[41] [통보] 사항

1. 제 목 : 단위세대 최상층 배관 시공 대가 산출 부적정
2. 조치부서 : □□□□□□처
3. 관 련 자 :
4. 내 용

[그림 10] 최상층 배관 및 박스 공사

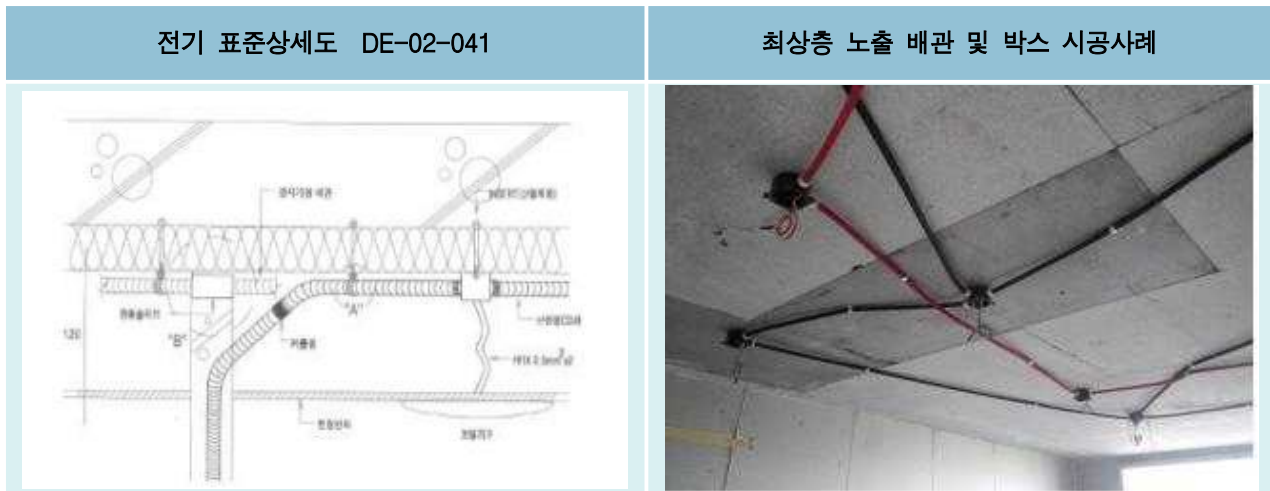
舊 ㅅㅅㅅㅅ 처(現 ㅅㅅㅅㅅ 처)에서는 결로하자 저감을 위해 아파트 최상층 배관 및 박스를 노출 시공토록 개선하였다.

따라서 □□□□□□처에서는 개선된 설계기준에 따라 최상층 배관 및 박스 시공 대가를 노출 조건으로 산출하여 발주하여야 한다.

그러나 □□지역본부 내 ☒☒☒☒ 3BL 아파트 건설공사 등 9개 공구를 확인한 결과 [표 62]와 같이 최상층 배관 및 박스를 노출 방식으로 설계하고 현장 시공 역시 노출 방식으로 이루어지고 있음에도 관련 대가는 여전히 매입 방식으로 발주되고 있는 사실이 확인되었다.

아파트 최상층 배관 및 박스 시공 대가가 설계기준에 맞게 발주될 수 있도록 조치하시기 바랍니다(통보).
